屋顶总平面图对比

一、项目概况					
项目名称	人才安居中心深汕11-2地块项目		用地单位	深圳市轩山人才安居有限公司	
宗地号			用地位置	深圳市坪山区聚龙山片区	
二、主要技术经济指标					
建设用地面积	51242.82		总建筑面积	445254.77	
计容积率建筑面积	322209.77		容积率/规定容积率	6.3/6.0	
地上规定建筑面积	307450		不计容积率建筑面积	123045	
地上核减建筑面积	0		地下规定建筑面积	0	
地上核增建筑面积	14759.77		地下核增建筑面积	123045	
建筑基底面积	26500		建筑覆盖率（一/二级）	52%/11%	
绿地面积/距离绿地面积	20648.16		绿化覆盖率	10%	
最高高度	199.7		最大层数（地上/下）	65/3	
停车位（地上/下）	0/3200		充电车位（地上/下）	0/960	
地下室车位平均面积	38.6		总户数	5627

屋顶总平面图对比

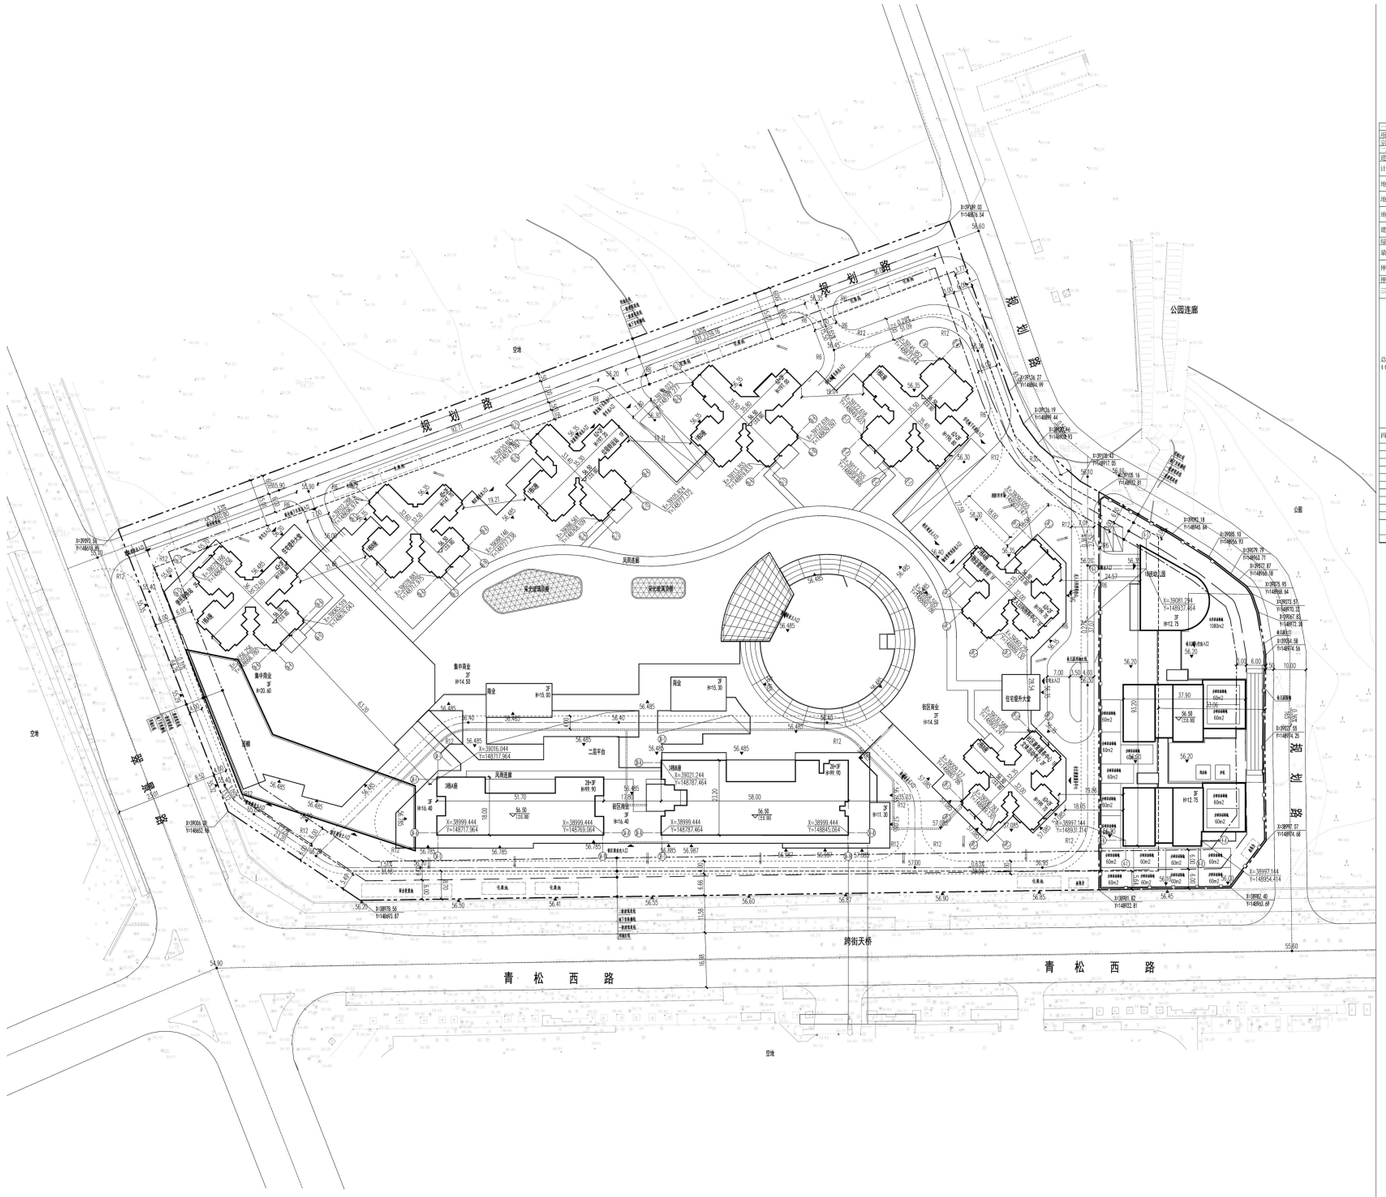
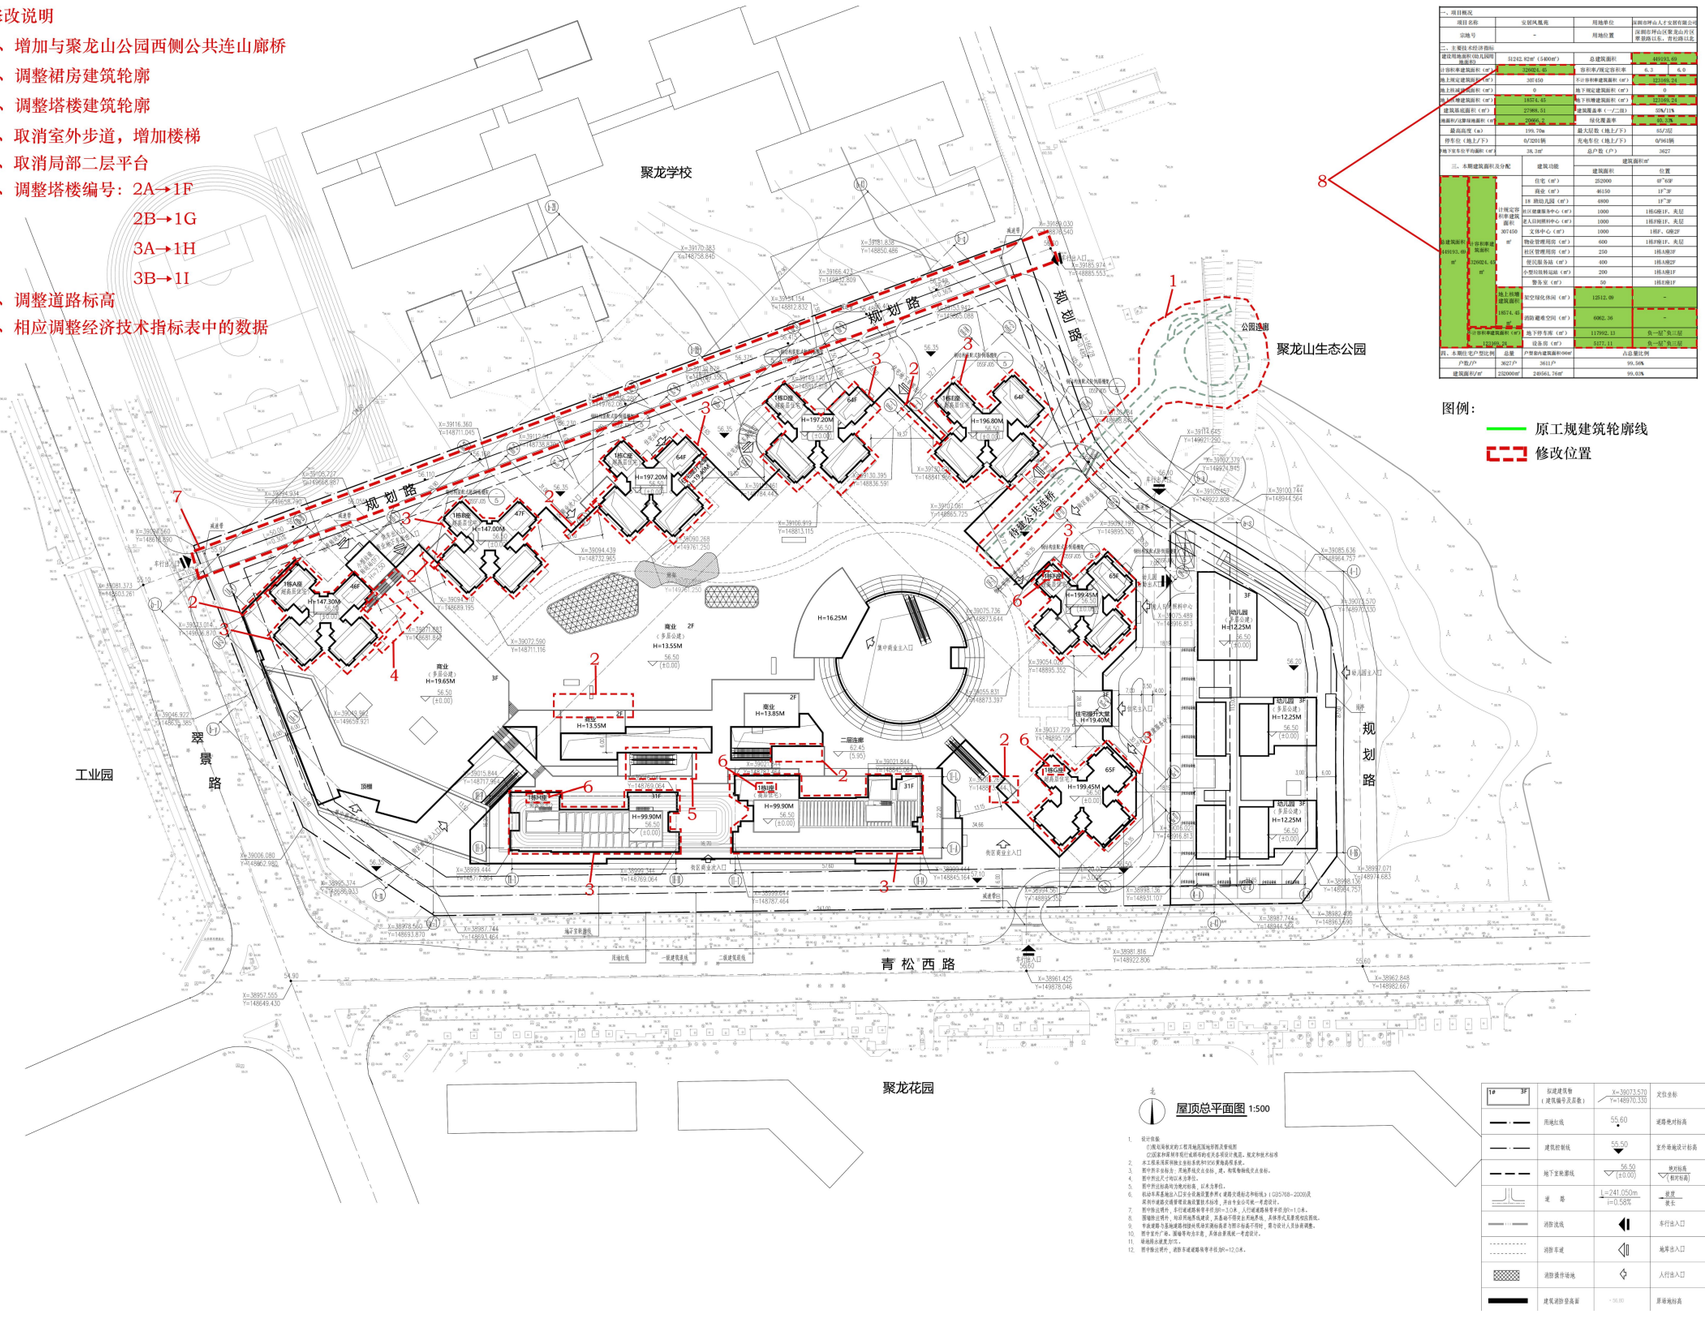
1、增加与聚龙山公园西侧公共连山廊桥

2、调整裙房建筑轮廓

3、调整塔楼建筑轮廓

4、取消室外步道，增加楼梯

5、取消局部二层平台

6、调整塔楼编号：2A→1F

2B→1G

3A→1H

3B→1I

7、调整道路标高

8、相应调整经济技术指标表中的数据

主入口效果图对比

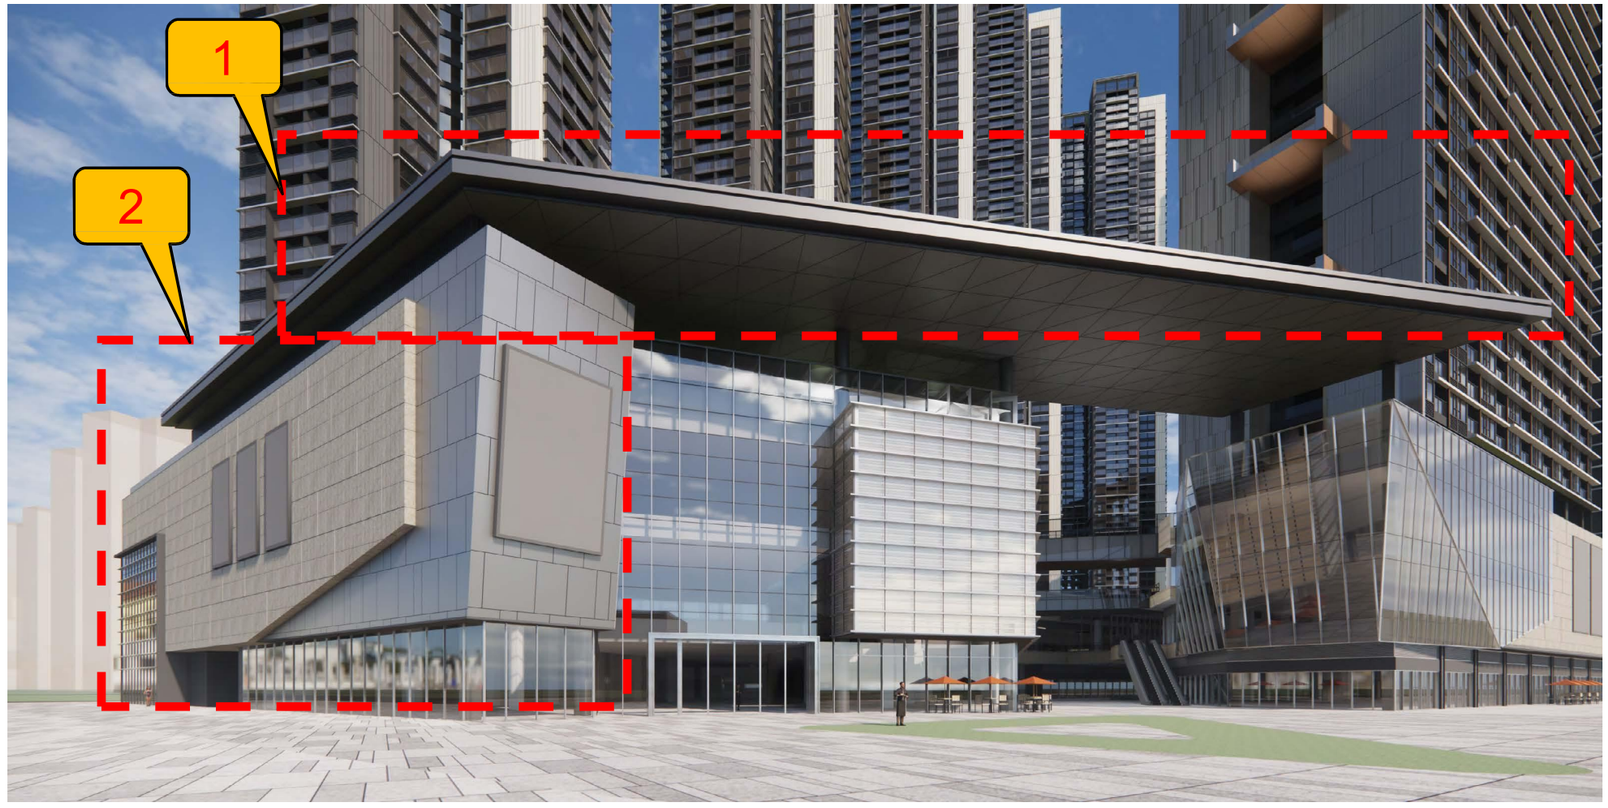
1、结合泛光效果，简化入口雨棚线脚，优化屋顶造型。

2、优化调整商业立面分缝。

街区商业效果图对比

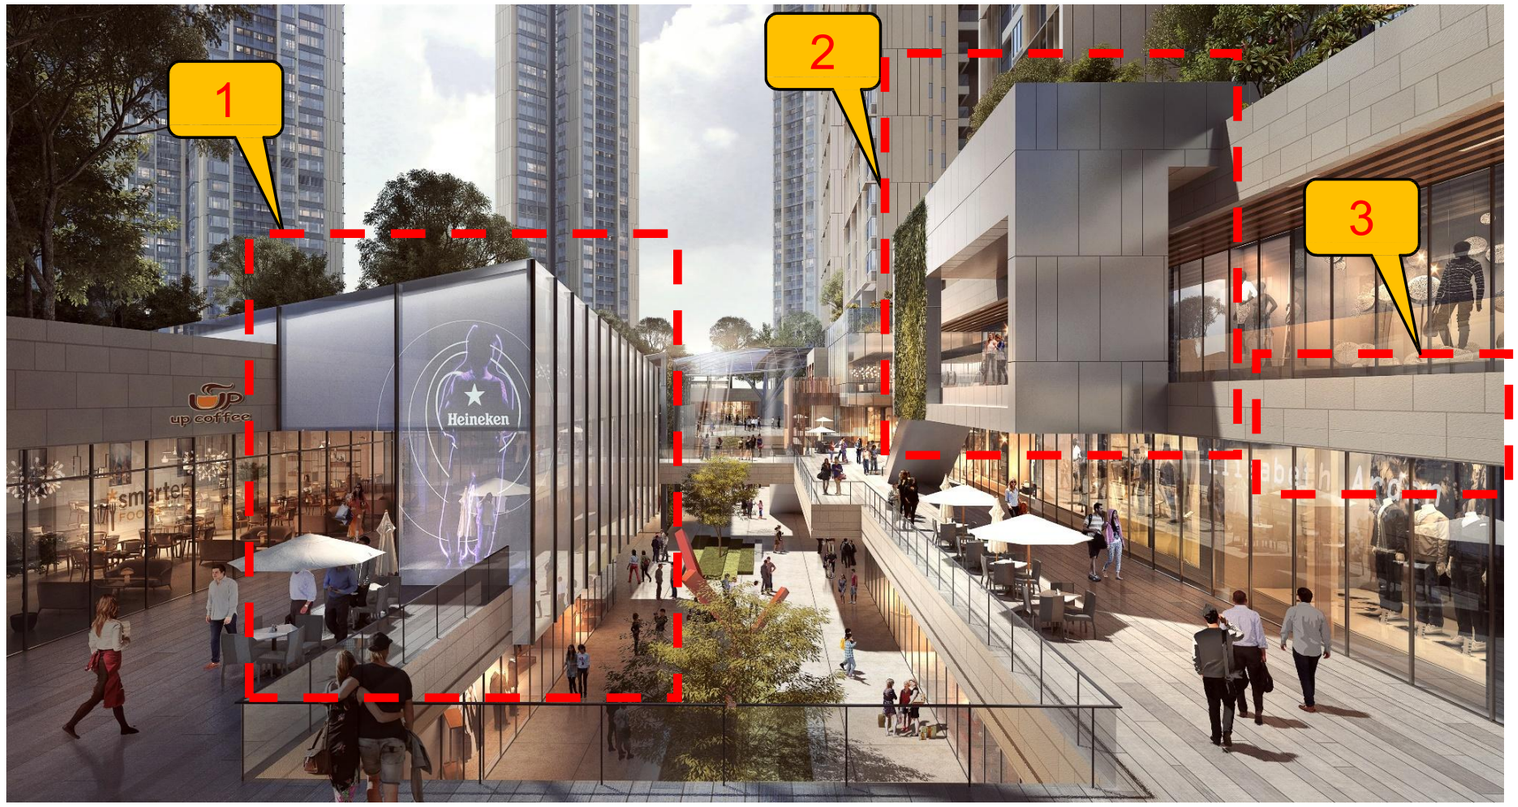
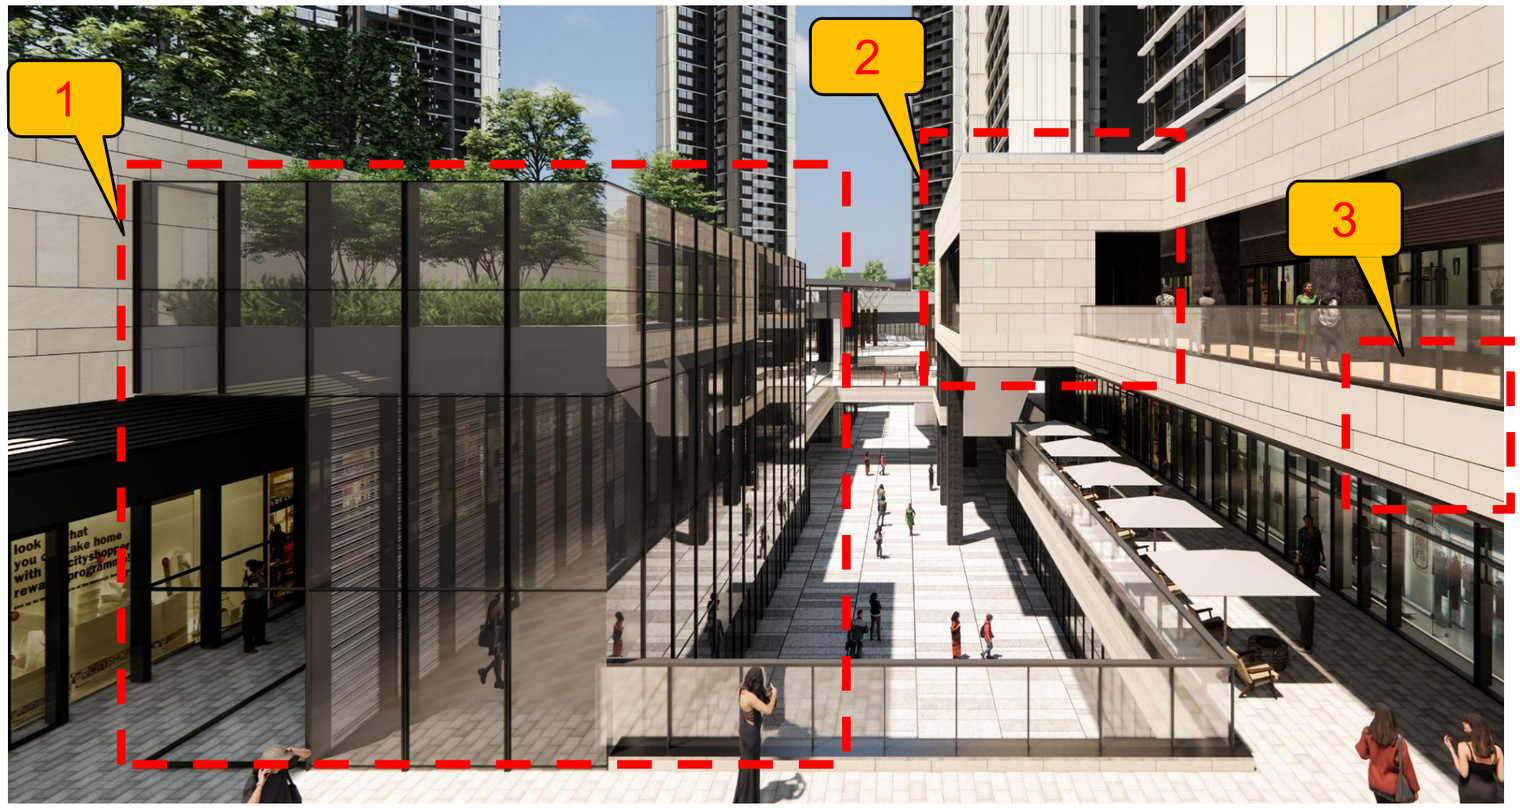
1、调整街区商业部分体块尺寸与交接形式。
2、调整街区商业部分体块外立面材料。
3、调整石材分缝形式与尺寸。

商业效果图对比

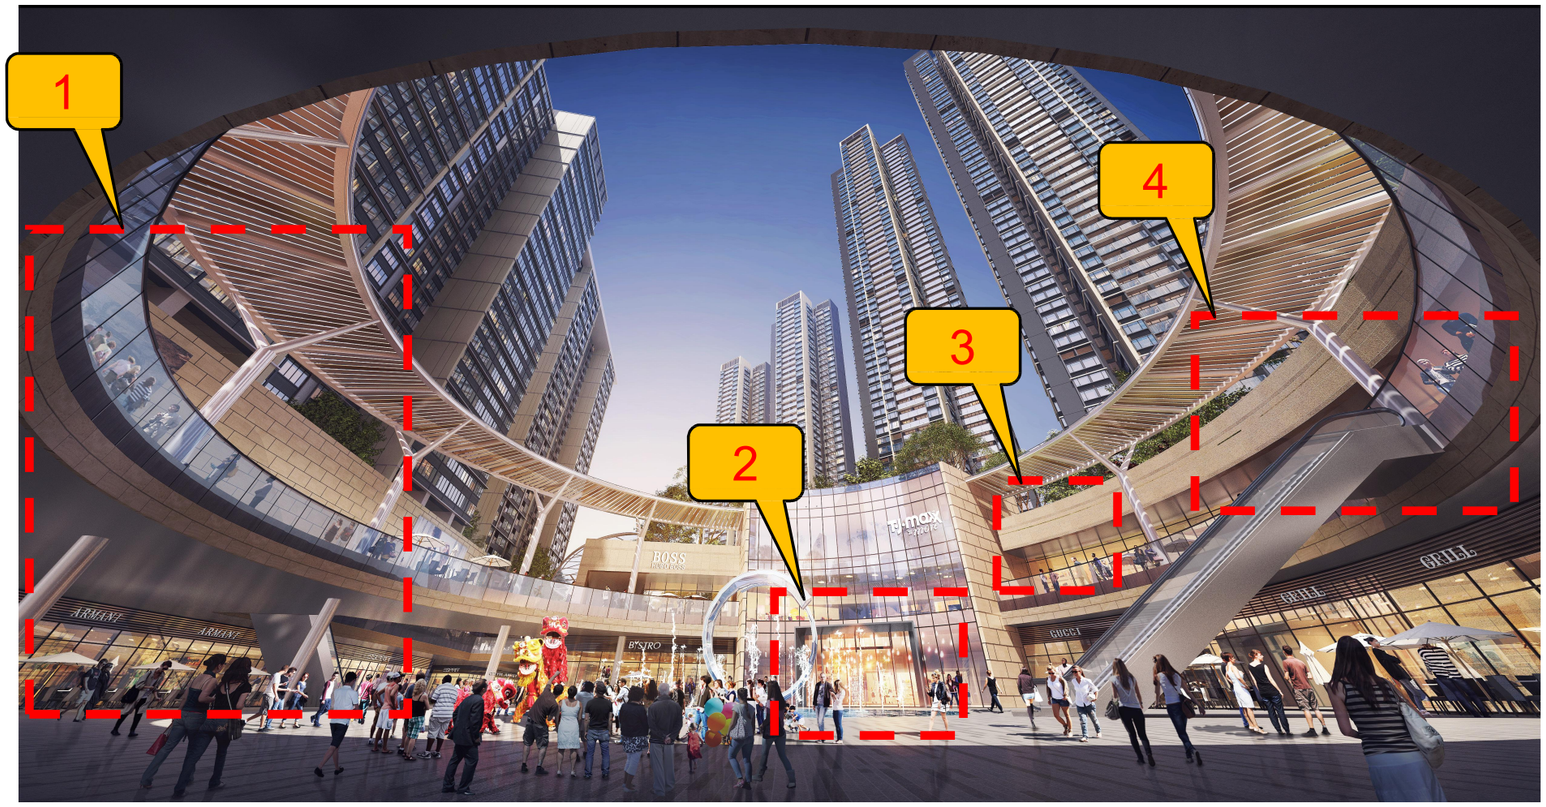
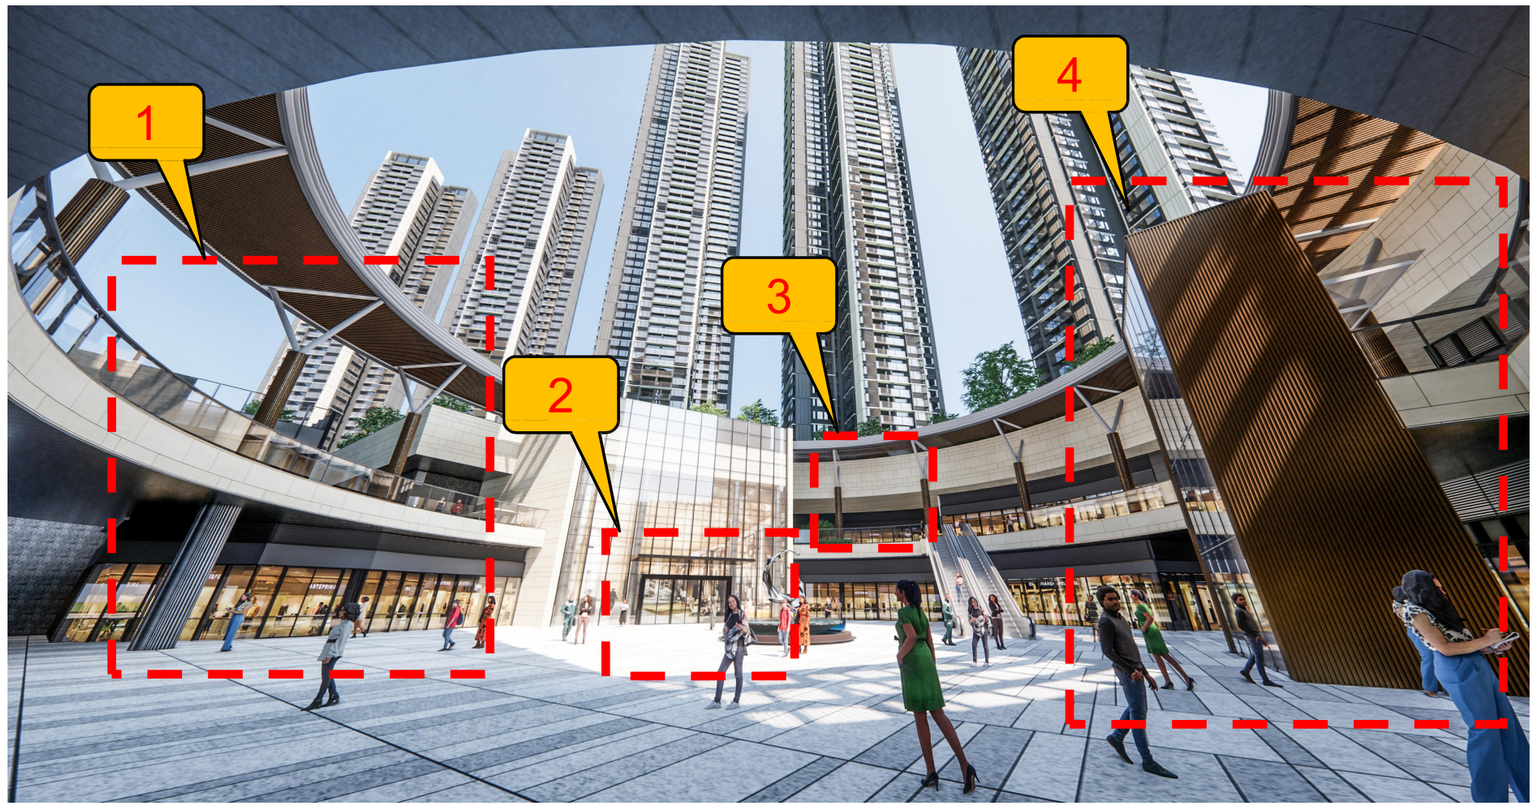
1、圆弧雨棚的支撑立柱造型及外包材料调整。
2、调整商业入口尺寸，增加深灰色铝板雨棚。
3、调整石材分缝形式与尺寸。
4、增加室外电梯。
